OBJET : Dossier de demande d'autorisation d'exploiter
une extension de l'entrepôt de stockage de matières
combustibles existant
Rapport au CODERST

ETABLISSEMENTS DARTY ET FILS
1 à 7, rue Jacquard
ZI MITRY COMPANS
77290 MITRY-MORY

RAPPORT DE L'INSPECTION DES INSTALLATIONS CLASSEES

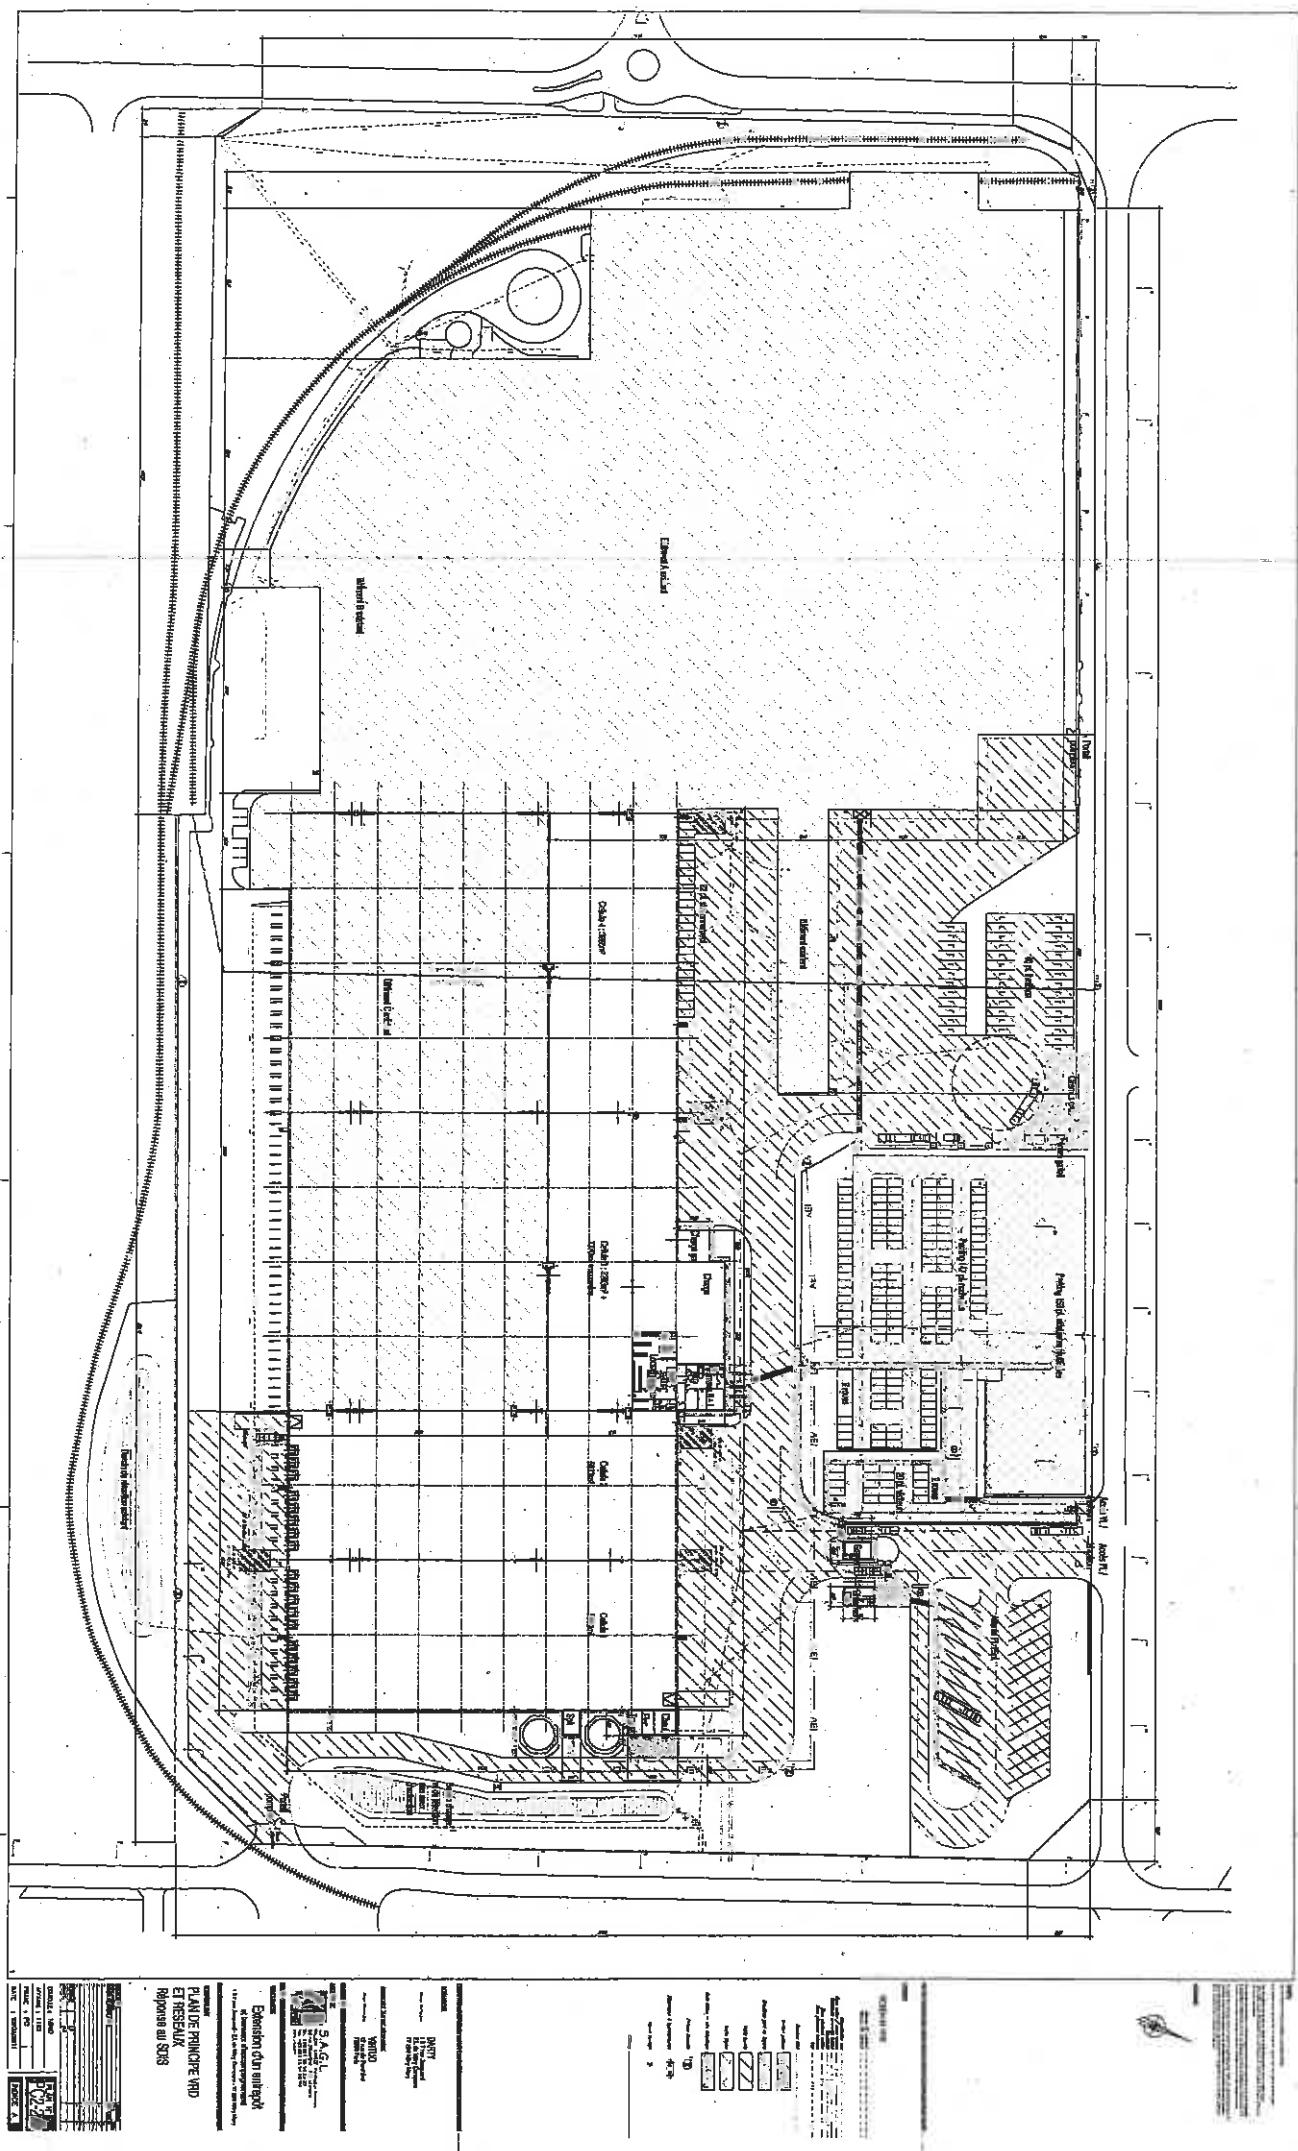
Afin de pouvoir défendre au mieux les murs coupe-feu d'isolement, ces aires de mise en station des échelles aériennes doivent être situées au plus près du bâtiment avec un retrait minimal de un mètre. (cf. article CO § 2 « section de voie utilisable pour la mise en station des échelles aériennes (voies échelles) » du règlement de sécurité du 25 juin 1980).

4) Garantir la vacuité des aires de mise en station des échelles aériennes afin de permettre l'intervention des sapeurs-pompiers en tout temps.

En complément du courrier de réponse envoyé par les ETS DARTY et FILS concernant le dossier de demande d'autorisation un ICPE du site de Mitry Mory, je vous prie de bien vouloir trouver ci-joint le plan de positionnement des aires de mise en station échelles demandé par le SDIS 77.
